| CITROËN SERVICES A LA CLIENTELE Département Technique Après-Vente | NOTE TECHNIQUE ATELIER | N° 82-23 GX - AT. |
| Le 29 Juin 1982 | NOUVEAU VEHICULE Caractéristiques | GSA « TUNER » |

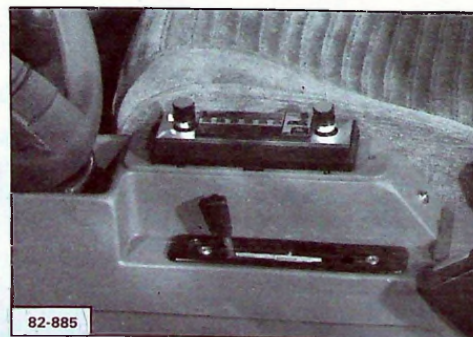
- Deux haut-parleurs « aigus » (tweeter) montés sur la planche de bord, à la place des haut-parleurs série.
- Un haut-parleur de graves (boomer) implanté sous le siège avant gauche.

- Deux mini-enceintes implantées sur les parties latérales du support de tablette arrière. Chacune de ces mini-enceintes comporte un haut-parleur tweeter ϕ 5 cm et un haut-parleur médium ϕ 8 cm.

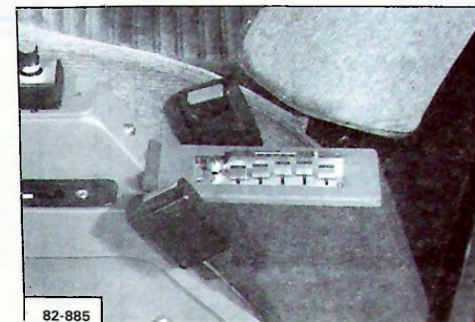
- Implantation, dans l'emplacement radio prévu sur la console, d'un boîtier PHILIPS ref. 22 N 4691 permettant la pose ou l'extraction d'un poste autoradio PHILIPS AC 810 (3 gammes d'ondes PO - GO - FM stéréo et lecteur stéréo incorporé).

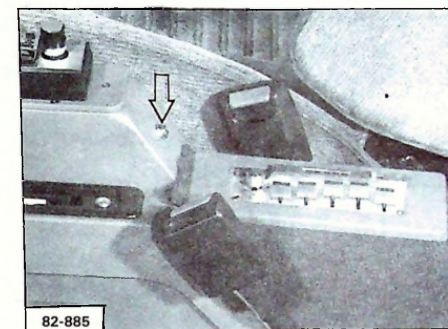
- Un amplificateur-égaliseur stéréo PHILIPS type 22 AP 120, intégré dans un boîtier rapporté sur la partie arrière de la console.
